第5回 駿河海岸保全検討委員会

～離岸堤・養浜計画（汀線変化）について～

平成29年3月13日

国土交通省中部地方整備局
静岡河川事務所

■汀線変化量比較

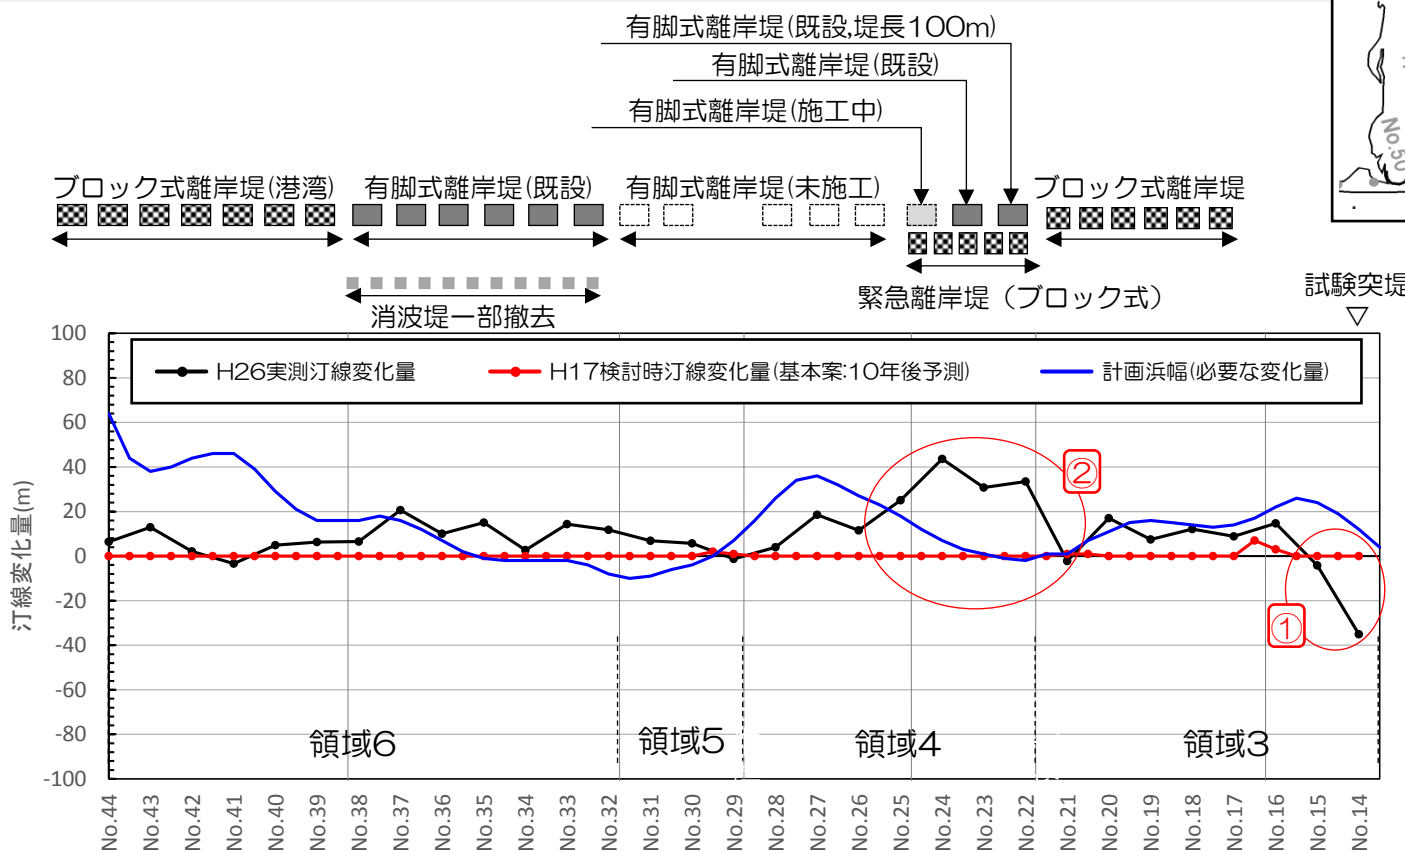
No.	主な意見	事務局の考え	追加資料
1	市町が実施する盛土の整備と、必要浜幅確保のための離岸堤整備、養浜の必要性	<ul style="list-style-type: none"> 浜幅の確保は防災の目的のみならず環境や利用、また、国土保全の観点からも必要と考えています。 【議論のポイント】 →市町が実施する盛土を前提とした、必要とする浜幅及び離岸堤等の整備。 	P6
2	平成17年に策定された漂砂管理計画の事後検証として、予測以上に汀線が前進していることの分析	<ul style="list-style-type: none"> 試験突堤＋短突堤・緊急離岸堤・有脚式離岸堤等の整備及び養浜の効果により、H17予測（汀線変化モデル）以上に、汀線が回復したと考えています。 【議論のポイント】 →人的インパクト以外（自然的インパクト等）も含めた分析手法。 	P12 P14 P15 (右上差替) P20
3	沖側まで必要断面を確保するか否かの考え方	<ul style="list-style-type: none"> 事業完了時の想定断面において、沖側の必要断面が確保されていない断面形状で、打ち上げ高は堤防高以下となったため、当面は、必要浜幅の確保に努めていきます。 【議論のポイント】 →中長期的対策としての計画断面の確保。 	P42 (右上追加) P43 (中段追記)
4	土砂供給損失条件や沿岸漂砂量の岸沖分布の与え方など、計算条件の詳細	<ul style="list-style-type: none"> 等深線変化モデルの再現性及び予測精度について精度向上の余地はありますが、現在の施設計画を前提としたシミュレーションによる養浜位置・量において10万m³/年の養浜を行い、汀線の回復状況についてモニタリングを実施していきます。 【議論のポイント】 →等深線変化モデル・土砂収支の精度向上 →養浜及びモニタリングにおける留意点 	P23 (右側追加) ～
5	水深による粒径の違いと、それを踏まえた、河川からの供給を期待する土砂の量、質※		P26 ・
6	汀線が前進している要因を分析したうえでの、沿岸漂砂量の岸沖分布の与え方等		P29 ～ P36 (右側追加) P38

- H17漂砂管理計画策定時における10年後の予測計算結果（基本案）とH26測量成果で比較。
- 概ね予測以上に汀線は前進している。
- ただし、実績の養浜はH17検討時と異なり、汀線の侵食状況をみて実施。

- ① 試験突堤漂砂上手側
※試験突堤の短縮はH17検討時には想定していなかった
- ② 緊急離岸堤箇所
